DETERMINAZIONE DEL DIRIGENTE SERVIZIO VIA/VINCA 4 novembre 2024, n. 671

[ID VIP 11067] - Parco agrivoltaico denominato "FV_CIOMMARINO", di potenza pari a 39,78 MW e delle relative opere di connessione alla RTN, da realizzarsi nel Comune di Sant'Agata di Puglia (FG).

Istanza per il rilascio del Provvedimento di VIA statale ex art. 23 del D.lgs. n. 152/2006 e ss.mm.ii.

Relazione tecnica a supporto dell'istruttoria sul progetto
ID_VIP 11067

Figura 3 - Particolare dell'impianto (aree indicate con stelle azzurre) rispetto ad aree limitrofe con impianti fotovoltaici

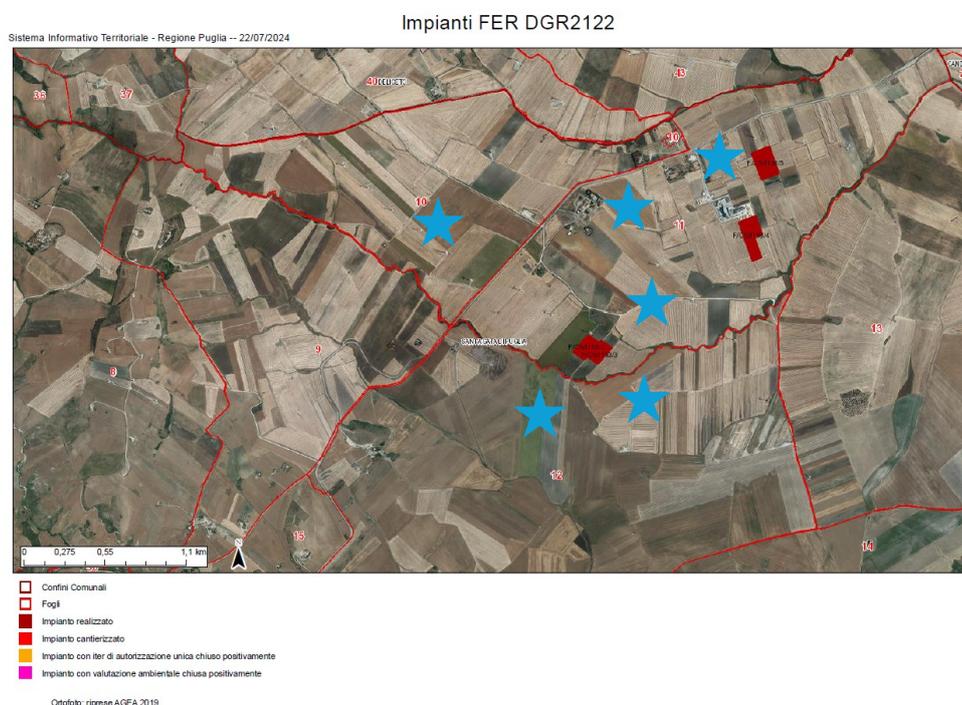
- **Lett. c ter)** – L'area dell'impianto **ricade** entro 500 metri da zone a destinazione industriale, artigianale e commerciale, compresi i siti di interesse nazionale, nonché le cave e le miniere (lett. c ter 1), **non risulta** interna ad impianti industriali e stabilimenti né racchiusa entro 500 metri dal medesimo impianto o stabilimento (lett. c ter 2); **non è adiacente** alla rete autostradale entro una distanza di 300 metri (lett. c ter 3).

In riferimento alla verifica della condizione c-ter 1, questo in quanto le zone inserite in progetto risultano a ridosso di altre aree con impianti fotovoltaici, realizzati e/o cantierizzati, come evidenziato in Figura 3 che segue.

Figura 5 - Layout Impianto su Fascia di Rispetto Fiume 150 m in I.G.M.

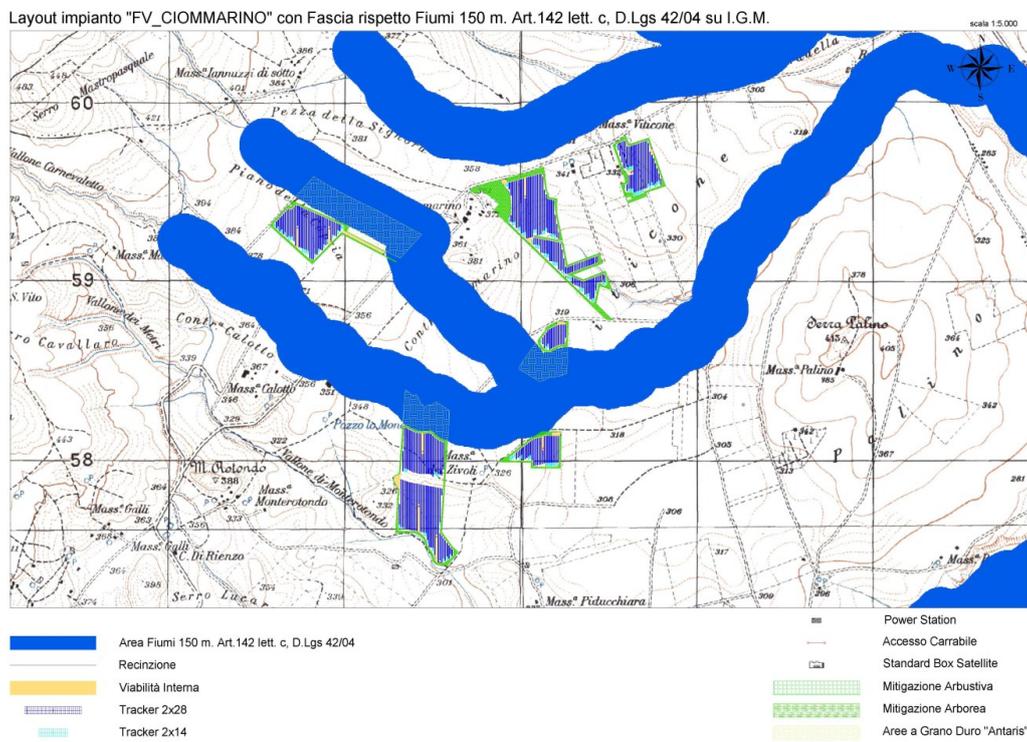
Dall'analisi del S.I.T. della Regione Puglia e dalla cartografia del P.P.T.R., l'area oggetto di studio risulta in parziale sovrapposizione con il buffer di 150 m da "Fiumi, torrenti e corsi d'acqua iscritti alla lista di acque pubbliche", aree tutelate per legge secondo l'art. 142, co. 1, lett. C del D. Lgs. 42/2004, del "Vallone Pozzo Mezzocarro", affluente del fiume principale "Carapelle" (vedi Figura 4 che segue).

Nel progetto, le aree sottoposte a vincolo ai sensi del Codice dei Beni Culturali e del Paesaggio sono state lasciate al di fuori della recinzione e non interessano la zona di impianto, come si evince dall'immagine seguente (Figura 5). Tali aree sono destinate unicamente a coltivazione a Grano Duro "Antaris".

Figura 6 - Ubicazione dell'impianto rispetto alle aree non idonee ex RR 24/2010 (le sei aree sono indicate con una stella azzurra)

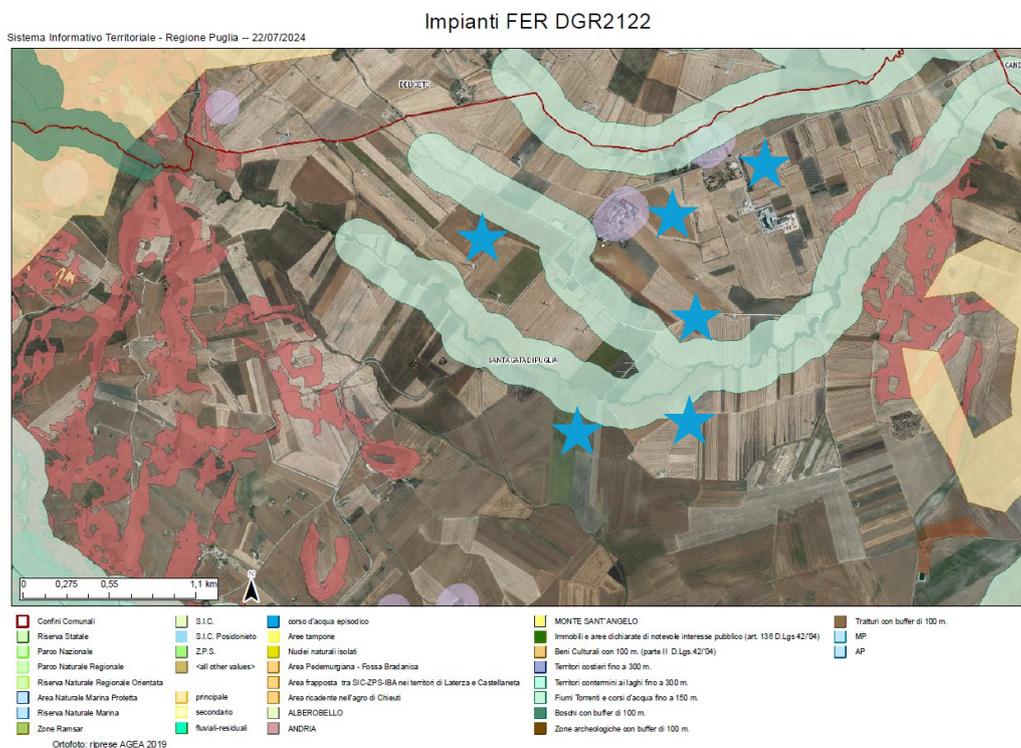
Verificato che nessun sottocampo fotovoltaico è ubicato in posizione interferente con vincoli di alcun genere, con le aree protette e con quelle dichiarate inidonee all'installazione di impianti eolici da parte delle normative vigenti (in proposito, si veda anche la successiva fig. 6), l'area dell'impianto proposto **NON** ricade tra quelle indicate come *non idonee* ai sensi del regolamento regionale n. 24 del 2010.
